Radicación: 2020186169-3-000
Fecha: 2020-10-22 08:03 - Proceso: 2020186169
Trámite: 25-INT. Licencia Ambiental

AUTO N° **09674**

“Por el cual se ordena el archivo de la solicitud de Licencia Ambiental iniciada a través del Auto 0892 del 8 de marzo de 2019 y se toman otras determinaciones”

El Proyecto Explotación Subterránea de Minerales Auroargentíferos Soto Norte, con una huella en superficie de 161,97 ha, planteó dos frentes de trabajo que estarían comunicados entre sí por intermedio de los túneles gemelos.

Figura 4-1 Pasos y Aspectos Considerados para la Definición y Delimitación del Área de Influencia

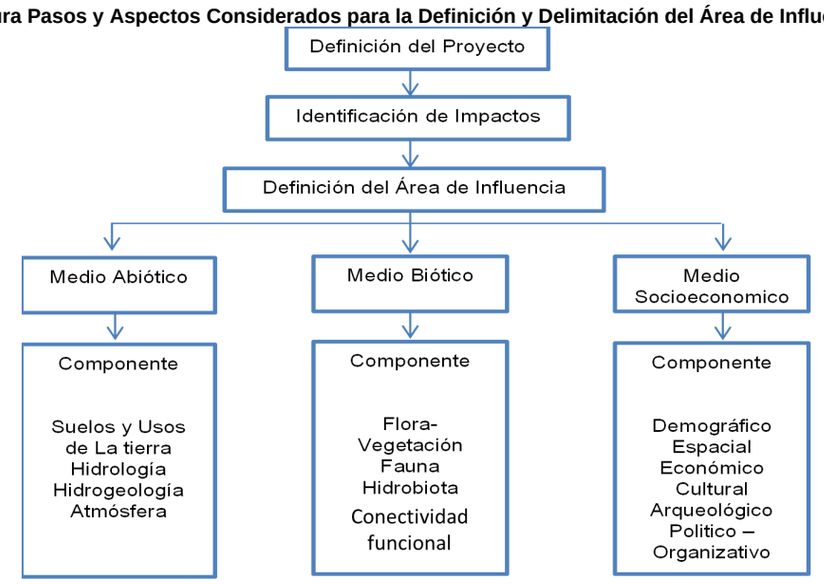
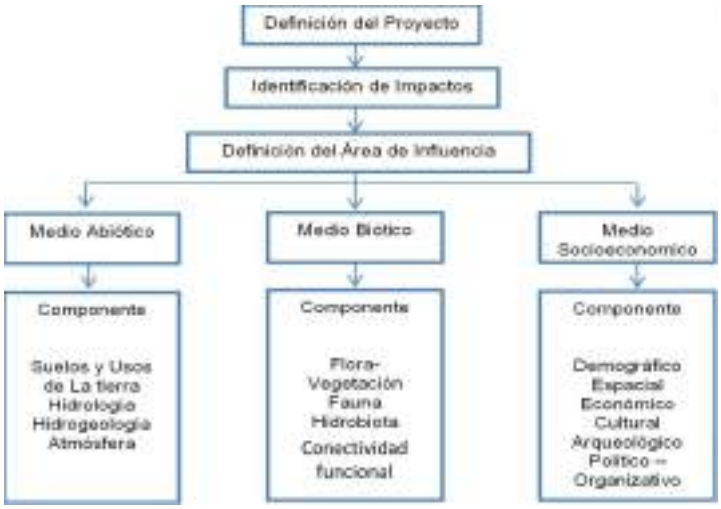
En concordancia con lo anterior, dadas las debilidades en los análisis efectuados, existe un alto grado de incertidumbre en cuanto a los cambios en la composición y funcionalidad de los ecosistemas para evaluar la respuesta real del desplazamiento de las especies y la calidad de hábitat por la modificación en los ecosistemas presentes en el área. En este sentido no se tiene un planteamiento certero para el manejo del impacto, su escala de manifestación y su interacción con otros componentes que define la integridad ecológica, considerando adicionalmente, que los resultados obtenidos no representan la realidad actual de la región en cuanto al atributo de conectividad ecológica, lo cual lleva a cuestionar la trascendencia y el dominio del impacto, y como consecuencia, la delimitación actual del área de influencia.

Figura 7-1 Tramos de Cauce donde se Presenta Disminución del Flujo Base

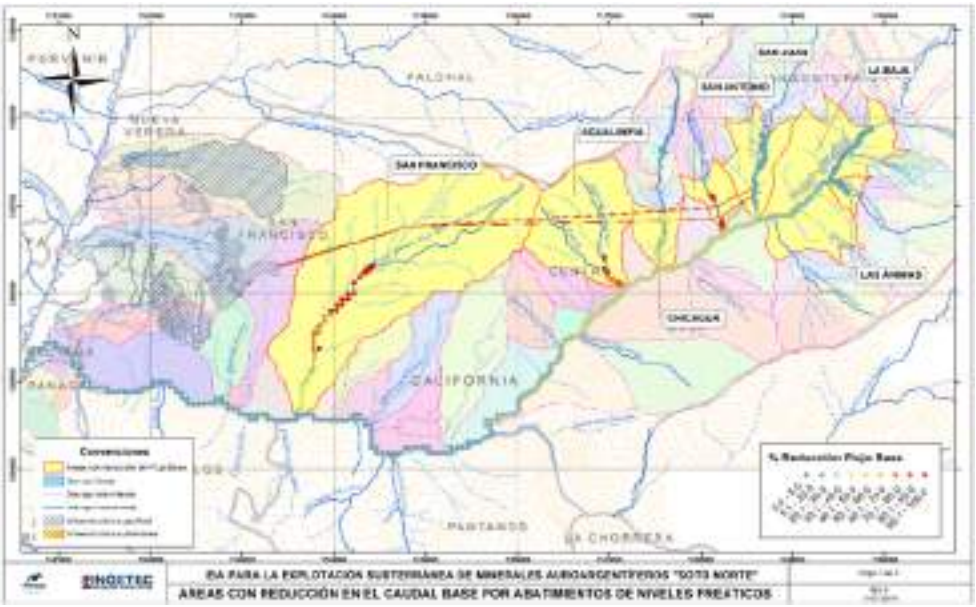
no analiza lo que representa la reducción del caudal base en los diferentes meses del año o en condiciones extremas como puede ser la presencia de un fenómeno de El Niño fuerte, o simplemente, durante los meses de menores precipitaciones del año. Tal ausencia de análisis tanto en la evaluación de los impactos como en los planes de manejo ambiental propuestos no permite un pronunciamiento respecto de sobre de la solicitud de la licencia ambiental del proyecto "Soto Norte".
